公告号: A20-034

2019年8月 1/2 页

### EB3C系列继电器安全栅/EB3L系列指示灯安全栅规格之更改

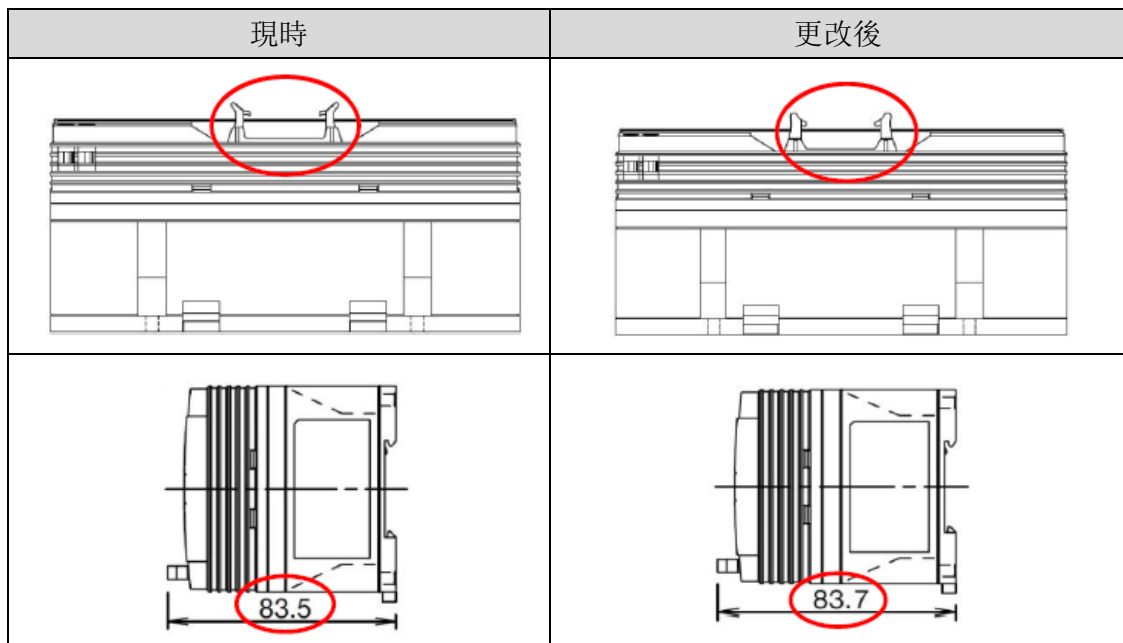
由于 JE 系列连接器已停售，与安全栅一起使用的连接器将会更改。此外，与安全栅配备的底座也因 JE 系列停售而更改。

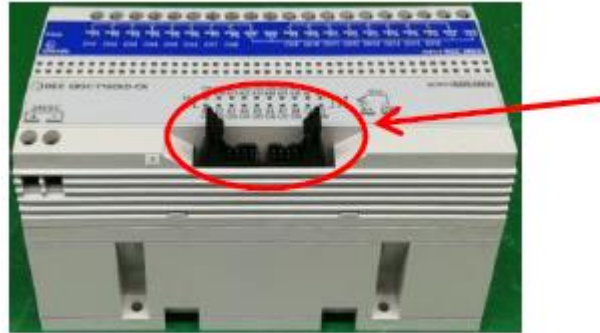
1. 如有查询, 请联系各分公司。
2. 更改后连接器的锁定/弹出部分与现时连接器不同。因此, 插入或拆卸接头的手部感觉将略有变化。
3. 现时和更改后的安全栅可以一并使用, 但使用前请进行操作检查。
4. 其他规格不变。
